間取り診断レポート

●●●● 様

詳細なデメリットや改善案はチェック・部分修正図に記載してあります。
チェック・部分修正図と併せてご確認ください。

スタディコーナーの位置

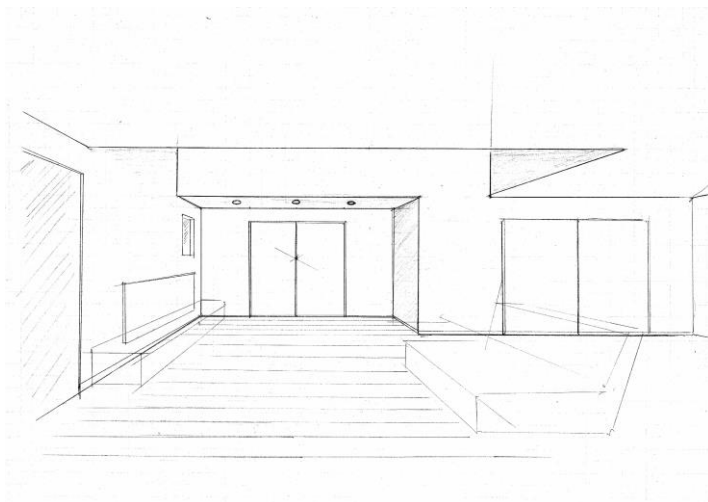
スタディコーナーの配置が少々中途半端な位置となっています。場所が悪い訳ではありませんが、ダイニングの椅子〜スタディコーナーの椅子が近く、通路が狭くなっています。(⇒⑪)

スタディコーナーに椅子が二脚必要であれば、ダイニングスペースとスタディコーナーの距離を開ける改善案を検討されてはと思います。(⇒修正案あり)
